PROGETTO PER LA REALIZZAZIONE DI UN IMPIANTO AGRO FOTOVOLTAICO DENOMINATO "SANTU LUSSURGIU" DELLA POTENZA DI 24.014,76 kWp E POTENZA IN IMMISSIONE 21.154 kW IN LOCALITÀ "SU MULLONE" NEL COMUNE DI SANTU LUSSURGIU (OR) E DELLE RELATIVE OPERE DI CONNESSIONE ALLA RTN DA REALIZZARE NEI COMUNI DI SANTU LUSSURGIU (OR), BORORE (NU) E MACOMER (NU)

**CONTRODEDUZIONI A CONTRIBUTI
ISTRUTTORI**

Controdeduzioni a contributi istruttori

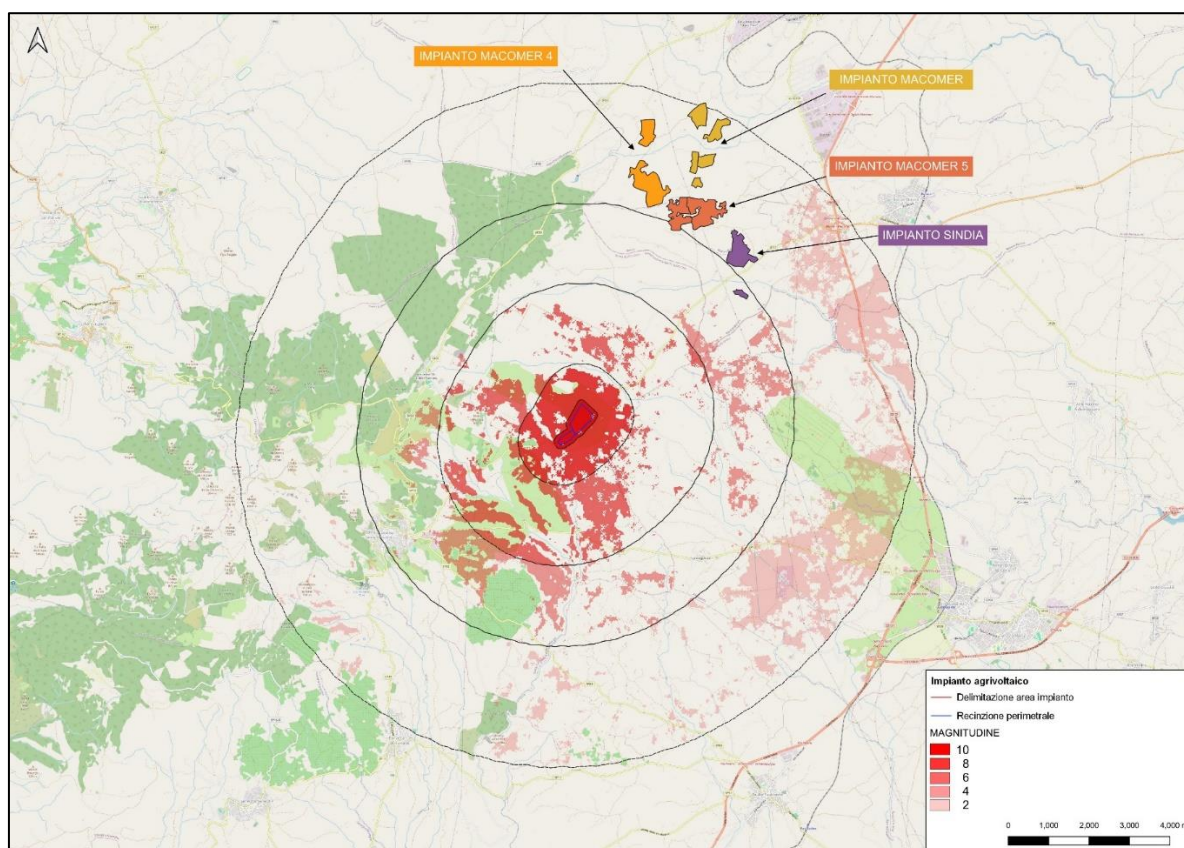
“Il caviodotto non comporta importanti criticità dal punto di vista paesaggistico in considerazione del fatto che si sviluppa lungo la viabilità principale e per la sua caratteristica costruttiva che ricade nella tipologia di opere escluse dall’autorizzazione paesaggistica (Allegato A, punto A.15. Del DPR. n. 31/2017). Si rileva tuttavia che in osservanza degli articoli 48 e 49 delle NTA del PPR riguardo alla prossimità dell’opera ai beni puntuali storico culturali (aree comprese entro i 100 metri), sino all’analitica delimitazione cartografica del bene: è vietata qualunque “azione che possa comprometterne la tutela”; “sui manufatti e sugli edifici esistenti all’interno dell’area, sono ammessi, gli interventi di manutenzione straordinaria, di restauro e risanamento conservativo e le attività di studio, ricerca, scavo, restauro, inerenti i beni archeologici, nonché le trasformazioni connesse a tali attività, previa autorizzazione del competente organo del MIBAC”; è richiesta “l’autorizzazione paesaggistica”.

L’elettrodotto di connessione che collegherà l’impianto, sito nel Comune di Santu Lussurgiu, con la stazione di Terna, sarà installato interamente lungo la sede stradale esistente per circa 9,9 km, non interferirà quindi con alcun bene di interesse paesaggistico.

Come evidenziato dalla foto qui di seguito riportata, il rilevato stradale della SP 77 dista diversi metri dal bene archeologico.

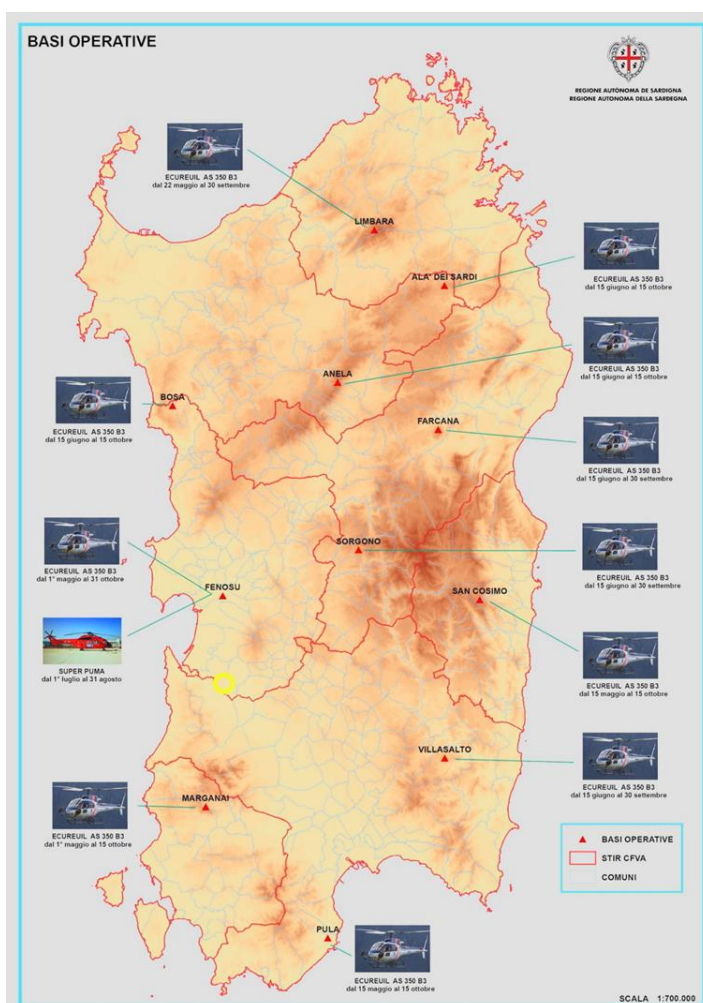
“Considerato inoltre che l’area di impianto è stata parzialmente percorsa da un grosso incendio nell’anno 2012 (l’area non ricade nei divieti previsti dall’art. 10 della Legge 21 novembre 2000, n. 353 – Legge quadro in materia di incendi boschivi, in quanto ancorché classificata come “pascolo”, risulta decaduto il vincolo di dieci anni relativo alla realizzazione di edifici nonché di strutture e infrastrutture finalizzate ad insediamenti civili ed attività produttive), si ritiene necessario dotare l’impianto fotovoltaico di idonea fascia parafuoco completamente priva di vegetazione o di fascia erbosa perimetrale verde, di larghezza non inferiore a 10 metri, al fine di preservare l’impianto da eventuali incendi che potrebbero interessare l’area. Inoltre, considerato che, qualora un incendio dovesse interessare l’impianto e/o le aree destinate all’attività agricola circostanti, sarebbe molto complicato intervenire per lo spegnimento con mezzi aerei e a terra, si suggerisce di adottare misure efficaci non solo per la prevenzione ma anche per la lotta, nella remota ma possibile circostanza che, in giornate particolarmente critiche, ciò possa accadere, arrecando danni importanti all’impianto, considerato anche il fatto che l’esigua altezza dei pannelli (1,50 mt. nel punto più basso) rispetto al piano di campagna espone l’impianto in maniera seria ad un eventuale evento incendiario”.

Come si evince dalla relazione codificata **REL_RIF**, lungo tutto il perimetro dell'impianto sarà realizzata una strada di servizio in misto stabilizzato della larghezza di 4 metri, la quale avrà la funzione di fascia parafuoco oltre ad essere utilizzata per la gestione ordinaria e straordinaria dell'impianto e delle coltivazioni. Essa sarà mantenuta sgombra durante tutta la durata di vita utile dell'impianto, anche per motivi di ombreggiamento. Non essendo prevista l'installazione di alcun fabbricato rurale o depositi di materiale infiammabile, si ritiene che il carico di combustibile sia normalmente basso e sia mantenuto tale anche dall'allevamento di bestiame. Pertanto, le scelte progettuali operate sono idonee a garantire eventuali interventi di emergenza in caso di incendi.

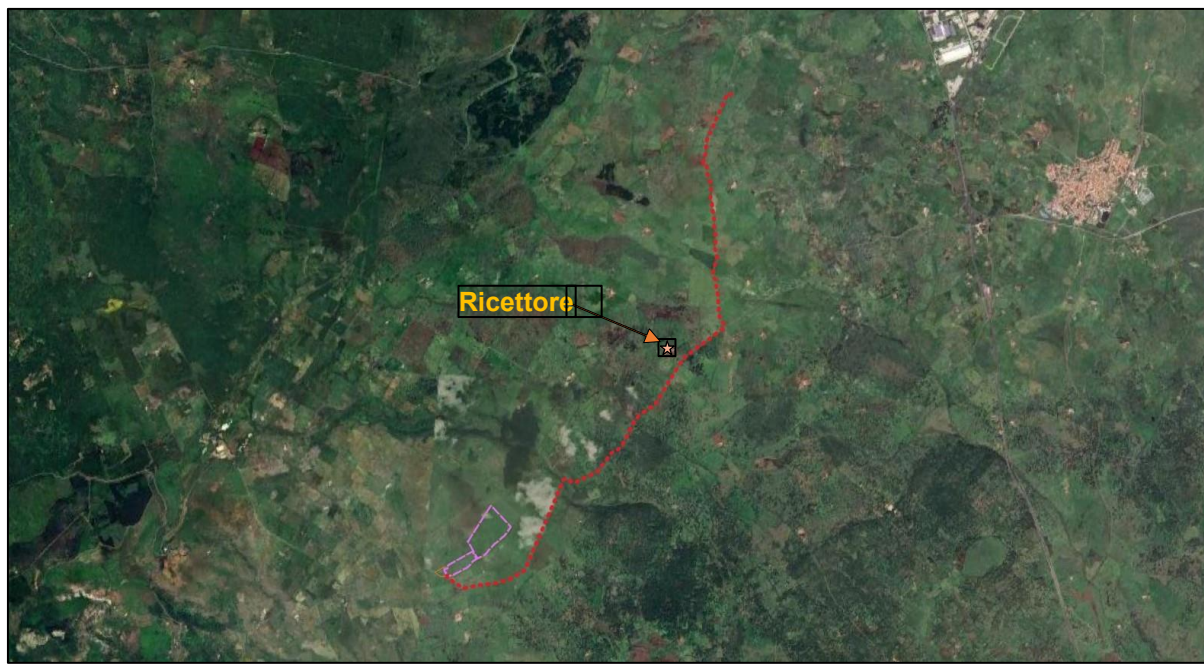
La valutazione del cantiere è stata condotta considerando esclusivamente l'installazione dell'impianto nei lotti individuati e non sono state considerate le lavorazioni per realizzare il cavidotto di vettoriamento dell'energia prodotta.”

Nel tracciato di progetto non risultano esserci ricettori nei 100 metri, mentre nei 200 metri l'unico ricettore riscontrato è un'azienda zootecnica senza residenza fissa. In questo caso, nel tratto interessato dalla scavo, si presterà attenzione andando, per quanto possibile, a limitare o a evitare l'uso del martello per lo scavo.

Per tali motivi si può affermare che il disturbo arrecato dalle attività di cantiere per la posa in opera del cavidotto è nullo verso i ricettori presenti.
